Verzió szám: 3

Korábbi elektromágneses kuplung verziók / Earlier versions electromagnetic clutch

A5412000622

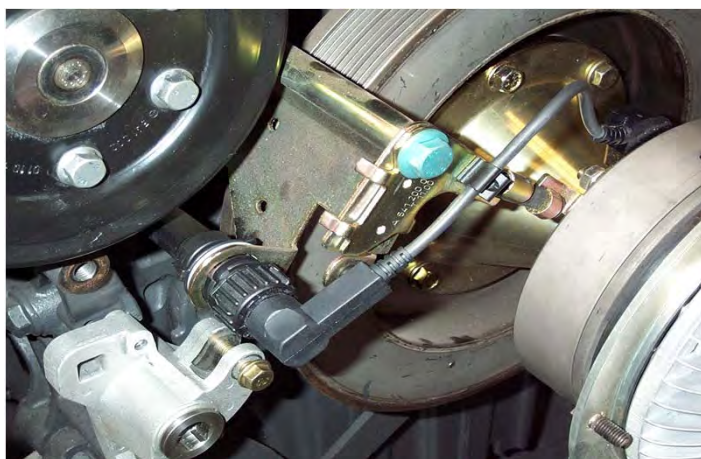
A 2011 után gyártott
kuplungok beépítésekor az
Az A5410350914 közbetétet
el kell távolítani.

The assembly of the clutch
A5412000622 (new version
since 2011) must be removed
the A5410350914.
